Oggetto: [ID_9471] COMUNE DI ERCHIE (BR): **Progetto di un impianto agrivoltaico denominato "Impianto Agrivoltaico Masseria Argentoni" della potenza di 28,619 MW con storage della potenza di MW 25,41 e delle relative opere di connessione al la RTN, da realizzarsi nel comune di Erchie (BR).**

Proponente: Società PEONIA SOL S.r.l.

Parere tecnico istruttorio della Soprintendenza speciale per il PNRR.

Elaborazione della SABAP BR-LE. L'impianto di progetto ID 9471 è riportato in blu.

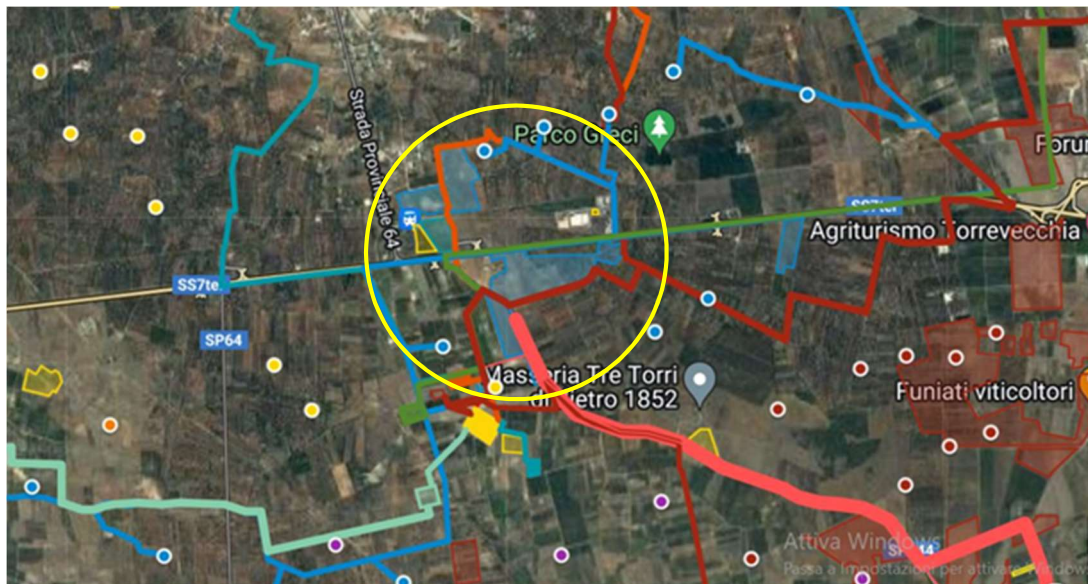
Nell'area vasta riportata nel S.I.A. si rileva la presenza di altri impianti fotovoltaici di notevoli dimensioni, che hanno comportato un elevato consumo di suolo e una rilevante trasformazione della texture agricola.

Quanto affermato è supportato, oltre che dall'Anagrafica FER, anche dalle mappe sotto riportate elaborate dalla SABAP BR-LE ed in continuo aggiornamento, nelle quali sono graficizzati gli impianti – eolici e fotovoltaici – realizzati (in giallo), autorizzati (in verde) e in corso di istruttoria (in rosso). I suddetti impianti sono considerati anch'essi detrattori in quanto hanno già comportato un elevato consumo di suolo e una rilevante trasformazione della texture agricola.

In particolare, nelle immediate vicinanze dai campi di progetto risulta la presenza di altri procedimenti in atto o conclusi per la realizzazione di campi fotovoltaici e in particolare in prossimità, in direzione Sud, si rileva la presenza del procedimento in atto **"ID_VIP_8324 Marseglia Amaranto"** con potenza di 78,72 MW e un'estensione di circa **109,67 ha**. A Sud-Ovest rispetto ai campi di progetto risulta la presenza di diversi procedimenti in atto e in particolare:
